柏崎刈羽原子力発電所 第7号機

耐津波設計における内郭防護の基準適合性について

2020年7月21日
東京電力ホールディングス株式会社

▶ 原子力発電所の新規制基準適合性に係る審査会合の指摘事項に対する回答

図2：内郭防護において保守的に想定する溢水事象

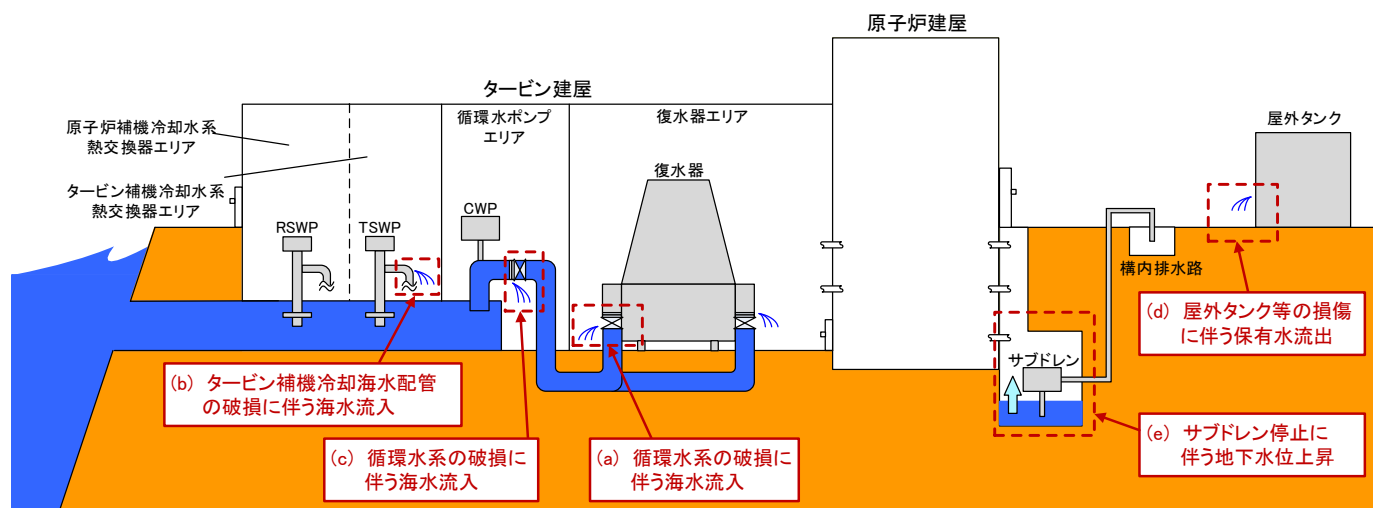
No.	実施日	指摘事項
1	令和2年7月9日 第874回 審査会合	浸水防護重点化範囲の設定について、技術基準規則12条（溢水）の観点からの説明となっているが、技術基準規則6条（耐津波）への適合性への観点について整理して説明すること。特に浸水防護重点化範囲のうち浸水を想定するエリアについての基準への適合の考え方、論理を説明すること。
2	令和2年7月9日 第874回 審査会合	復水器水室出入口弁及びタービン補機冷却海水ポンプ吐出弁並び復水器エリアと循環水ポンプエリアの境界の止水対策の位置付けについて、耐津波、溢水の観点から整理し、設計方針・設計条件について説明すること。また、溢水対策に含まれていない津波対策の有無についても整理して説明すること。

- 工認審査ガイド「3.5.2 浸水防護重点化範囲の境界における浸水対策」を踏まえ、内郭防護として図2に示す事象を保守的に想定する。
- 図2における各溢水事象について、次頁以降に示す各事象における事象進展を考慮し、設置許可基準規則別記3における「津波による溢水」に該当するか否かを以下のとおり整理
 - (a) 復水器エリアにおける循環水系の破損に伴う海水流入 ⇒ [内部溢水事象](#)
 - (b) タービン補機冷却海水配管の破損に伴う海水流入 ⇒ [内部溢水事象](#)
 - (c) 循環水ポンプエリアにおける循環水系の破損に伴う海水流入 ⇒ [内部溢水事象](#)、その後[津波事象](#)
 - (d) 屋外タンク等の損傷に伴う保有水流出 ⇒ [内部溢水事象](#)
 - (e) サブドレン停止に伴う地下水位上昇 ⇒ [内部溢水事象](#)
